Informe Consolidado de Solicitud de Aclaraciones, Rectificaciones y/o Ampliaciones a la Declaración de Impacto Ambiental del Proyecto "Depósito de seguridad de Residuos Peligrosos, no peligrosos y Centro de reciclaje"

Nombre del Titular : Limfosep S.p.A
Nombre del Representante Legal : Pablo Leiva León
Dirección : AV Agustín Samsó Sivori # 481, Sector La Negra

El presente Informe Consolidado de Solicitud de Aclaraciones, Rectificaciones o Ampliaciones a la Declaración de Impacto Ambiental (en adelante, DIA), del proyecto "**Depósito de seguridad de Residuos Peligrosos, no peligrosos y Centro de reciclaje**" contiene las observaciones generadas en virtud de la revisión de la DIA.

Figura 1. Cauce principal de corriente discontinua no considerado en modelación hidráulica PAS 156, señalado en flecha azul. Modificado DIA.

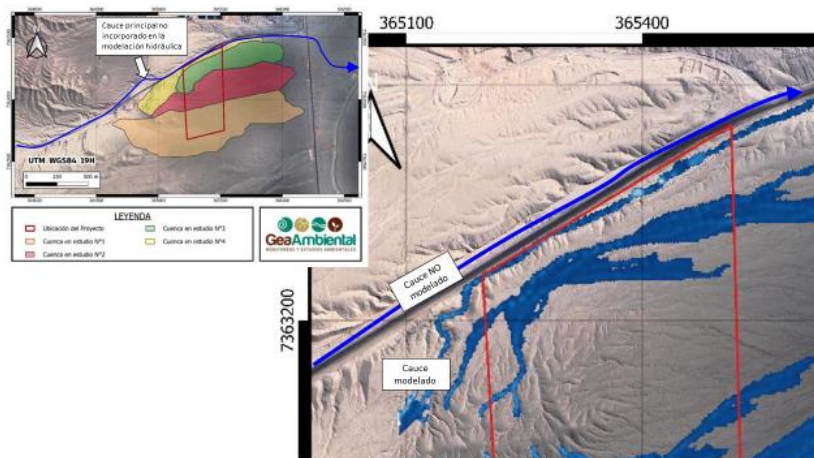
- 3.80. Respecto del Anexo 4.8. PAS 156 de la DIA, se solicita al Titular complementar la modelación hidráulica, incorporando la inundación asociada a la quebrada o cauce discontinuo principal ubicado al norte del área del proyecto, identificado en la siguiente figura 1, toda vez que dicha inundación no ha sido considerada en el análisis presentado. Lo anterior, resulta relevante, dado que podría superponerse a la inundación asociada al cauce actualmente modelado, el cual corresponde a una unidad de menor jerarquía hidráulica. En este sentido, se requiere incorporar la subcuenca correspondiente a dicho cauce principal, a fin de evaluar adecuadamente las condiciones de inundación y su incidencia sobre las obras del Proyecto.

Figura 2. Modelación hidráulica de inundaciones presentada por la Titular. En cuadros amarillos se indican áreas donde se inician inundaciones que ingresan al área y no presentan obras de modificación, regularización y/o defensa de cauces. En flecha amarilla cauce no incorporado en la modelación.

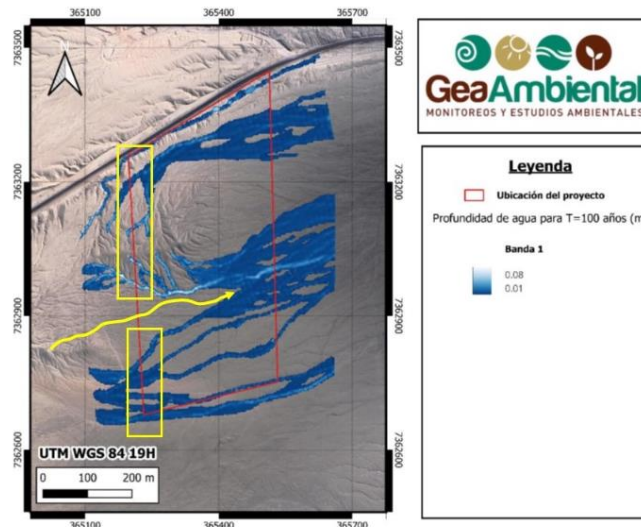
- 3.81. La modelación hidráulica de inundaciones presentada por el Titular evidencia flujos que ingresan al área del proyecto, como se observa en la Figura siguiente, donde se indica en cuadros amarillos los ingresos de dichos flujos. No obstante, no se han presentado obras ni medidas destinadas a conducir, modificar y/o controlar dichos flujos, ni tampoco modelaciones que incorporen las obras proyectadas, que permitan descartar la necesidad de obras de modificación, regularización y/o defensa de cauces. Adicionalmente, el Titular no ha incorporado en la modelación un cauce principal que ingresa al área del Proyecto, el cual se identifica mediante flecha amarilla en la figura siguiente, y que debe ser considerado para una evaluación hidráulica adecuada. A partir de lo anterior, se indica al Titular que corresponde aplicar el PAS 156 y junto con ello, el Titular deberá evaluar la aplicabilidad

del PAS 157, según corresponda, en función de las inundaciones modeladas y de aquellas cuya modelación se ha solicitado.
